**Avis délibéré de la mission régionale
d'autorité environnementale
Hauts-de-France
sur le projet de parc éolien « Les Froids Vents »
de la société « Les Froids Vents » (RP GLOBAL France)
sur les communes de Chepoix et Beauvoir (60)
Étude d'impact version octobre 2022**

n°MRAe 2022-6622

Extrait carte localisant les éoliennes dans les zones à enjeux modérés (en jaune) (source : étude écologique page 189)

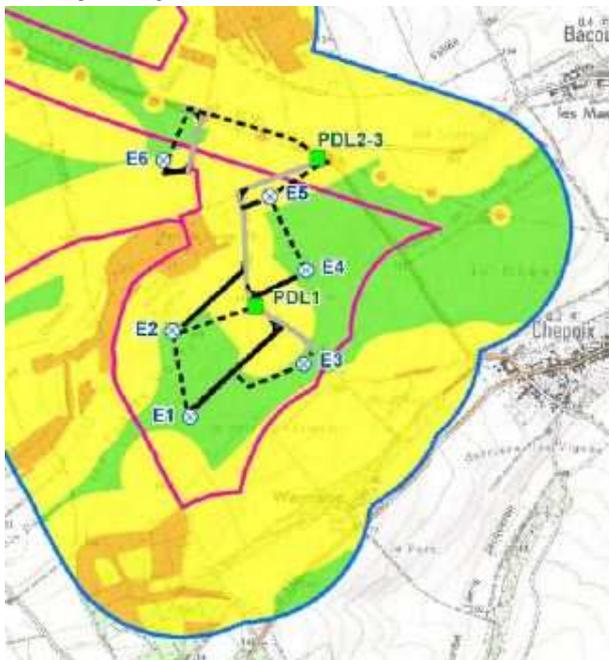
Le niveau d'enjeu est qualifié de modéré autour des zones à enjeux forts (200 mètres des boisements, 150 mètres des haies) en pages 112 et 113 de l'étude écologique, qui recommande d'éviter l'implantation d'éoliennes dans ces espaces. Or, cette recommandation n'est pas respectée notamment pour les éoliennes E5 et E6.

Après mise en œuvre de ces mesures, les impacts attendus sont estimés faibles ou négligeables (page 188 de l'étude écologique). Pourtant, le projet présente l'éolienne E6 en secteur à enjeu modéré (carte page 189) et l'E2 se trouve à 180 mètres de boisement.

L'autorité environnementale recommande :

- de déplacer les éoliennes en dehors des zones à enjeux pour les oiseaux, comme le préconise l'étude écologique,
- de réévaluer les impacts,
- et d'étudier des mesures complémentaires le cas échéant.
